OBJET : Dossier de demande de modification des  
conditions d'exploitation  
Rapport au CODERST et à la CDNPS

EMTA – CSDU de Guitrancourt  
Les Croix Blanches  
RD 190  
78440 GUITRANCOURT

**RAPPORT DE L'INSPECTION DES INSTALLATIONS CLASSEES**

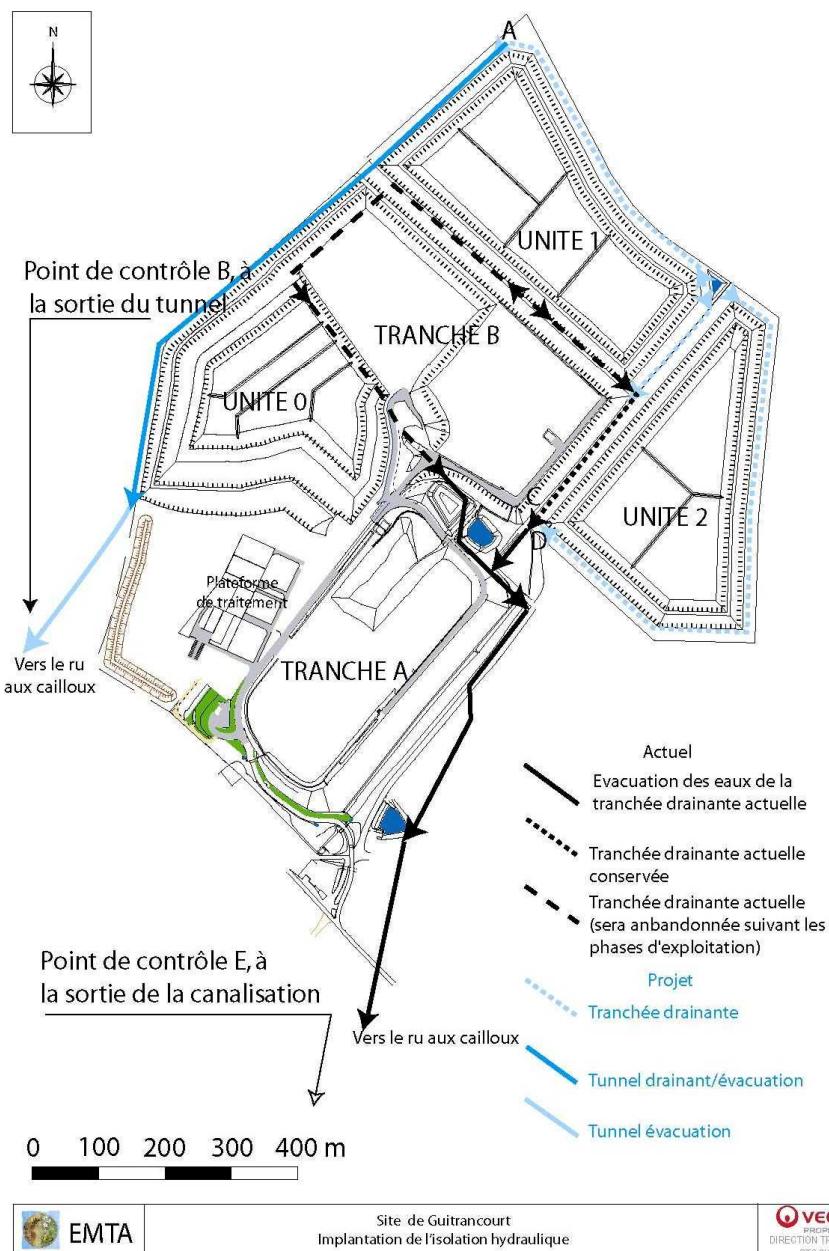
Le bureau d'études GINGER – maîtrise d'œuvre – a abouti à la conclusion qu'il était nécessaire de réviser le choix technique initialement fait et de modifier le schéma technique de l'isolation hydraulique sur le flanc Ouest du site (unités 0 et 1, et tranche B).

En effet, l'exploitant indique dans son dossier que les études hydrogéologiques menées montrent que la solution du tunnel drainant est une solution potentiellement efficace pour le rabattement des eaux de la nappe uniquement au droit et à proximité du tunnel drainant. Sa capacité à drainer les eaux de la nappe éloignées dans les sables ou a fortiori dans les remblais marneux sera très faible. Son efficacité est étroitement liée à l'absence de zone d'infiltration (même faible) entre la position verticale des drains et les casiers d'exploitation. Or les études hydrogéologiques réalisées sur le site démontrent l'infiltration des eaux météoriques à travers le massif calcaire en place ou les remblais le substituant. Les infiltrations d'eau entre le tunnel drainant et le début des casiers (distance de plusieurs dizaines de mètres) ne peuvent donc pas être captées par le tunnel drainant.

De plus les études géotechniques montrent que le dispositif de drainage au sein du tunnel ne permet pas de capter les eaux de la nappe lorsque les sables de Cuise présentent une perméabilité trop élevée (hétérogénéité de la perméabilité des sables) et ne garantit donc pas un drainage pleinement efficace sur l'ensemble du linéaire du tunnel.

Par ailleurs, les sondages effectués montrent une variation altimétrique de la base des sables de Cuise. Afin de capter l'ensemble des eaux de la nappe, il conviendrait que la position altimétrique du tunnel s'adapte aux variations altimétriques des sables. Or afin d'évacuer les eaux collectées gravitairement, le tunnel ne peut pas suivre ces variations du fait de sa pente linéaire (proscrire les inversions de pente afin d'éviter des points bas et une stagnation des eaux). De plus les côtes altimétriques du puits d'entrée et de sortie du tunnel ne sont pas modifiables.

Ces observations conduisent à conclure à une possible mise en pression de la barrière passive des casiers d'exploitation et à une possible rétention des eaux de la nappe entre le tunnel drainant et les casiers.

Il existe en outre des difficultés techniques concernant le creusement du tunnel – hétérogénéité de terrain au droit de l'unité 0 (ancienne zone exploitée par le carrier) avec variations brutales sur le linéaire concerné du tunnel, ainsi que concernant la mise en place des pointes filtrantes – effectuée depuis l'intérieur du tunnel et ne pouvant être possible qu'en partie centrale de chaque voussoir (éléments en béton armé qui se lient les uns aux autres pour former un anneau et ainsi de suite constituer le tunnel), seule partie où le béton n'est pas armé (place de la vis de préhension du voussoir), ce qui impose la position des pointes filtrantes et élimine la possibilité d'adaptation ou de remplacement de pointes (si colmatage) si nécessité il y aurait. Par ailleurs, les drains ne peuvent pas être prolongés dans l'horizon calcaire présent au dessus des sables (sol résistant et distance du début du forage importante), ce qui entraînera une perte de captage d'une partie des eaux de la nappe.

L'exploitant EMTA propose donc de remplacer le tunnel drainant par un masque drainant (ou tranchée drainante) dont l'efficacité pour capter les eaux sera meilleure. En effet le masque drainant, ou tranchée drainante, est implanté au droit des casiers de stockage, s'adapte aux fluctuations géologiques du toit des fausses glaises, et le dispositif de drainage est présent sur toute la hauteur comprise entre le drain et le terrain naturel (cf. schéma en annexe).

- unité 1 : maintien du projet de tranchée drainante en partie Nord et Est, et réalisation en partie Ouest d'un masque drainant en lieu et place d'un tunnel drainant,

- tranche B : maintien de la tranchée drainante existante en lieu et place du tunnel drainant,
- unité 0 : réalisation d'un masque drainant ou d'une tranchée drainante en partie Ouest en lieu et place du tunnel drainant (ouvrage dans le prolongement de la tranchée drainante de la tranche B),
- rejet au Ru aux Cailloux : réalisation d'un tunnel depuis la partie Sud de l'unité 0 permettant d'évacuer l'ensemble des eaux captées par les ouvrages drainants sur le flanc Ouest du site vers le point de rejet situé sur la parcelle C102.

Sur la base des éléments décrits par l'exploitant, l'inspection des installations classées propose de modifier la rédaction de cet article. La rédaction proposée dans le projet d'arrêté préfectoral de prescriptions complémentaires joint en annexe, en remplacement des 2<sup>ème</sup> et 3<sup>ème</sup> alinéa de l'article 4.3.4 initial, est la suivante :

« Côté Ouest de l'unité 1, un masque drainant capte les eaux de la nappe et permet l'évacuation des eaux collectées par la tranchée drainante en partie Nord de l'unité 1. Les eaux collectées en partie Est de l'unité 1 rejoignent la tranchée drainante existante de la tranche B, pour rejoindre par la suite le point E.

Côté Ouest de la tranche B, une tranchée drainante collecte les eaux de la nappe et un collecteur placé sous cette tranchée permet l'évacuation des eaux étant collectées par le masque drainant réalisé en partie Ouest de l'unité 1.

Côté Ouest de l'unité 0, une tranchée drainante ou un masque drainant collecte les eaux de la nappe et permet l'évacuation des eaux collectées sur les côtés Ouest de l'unité 1 et de la tranche B.

En partie Sud de l'unité 0, un tunnel permet d'évacuer l'ensemble des eaux collectées par les ouvrages drainants sur le flanc Ouest du site : unité 0, tranche B et unité 1.

Le bon fonctionnement de l'ensemble des ouvrages est vérifié après leur implantation par le calcul de la différence des débits entre le point A (au Nord du masque drainant côté Ouest de l'unité 1) et le point B (au Sud du tunnel d'évacuation), et le calcul du débit au point C, tels que définis sur le plan d'implantation de l'isolation hydraulique figurant en annexe. »

Il convient également de modifier le plan de l'isolation hydraulique du site fourni en annexe 2 de l'arrêté préfectoral du 21 novembre 2007 par le plan modifié joint en annexe du projet d'arrêté préfectoral de prescriptions complémentaires.
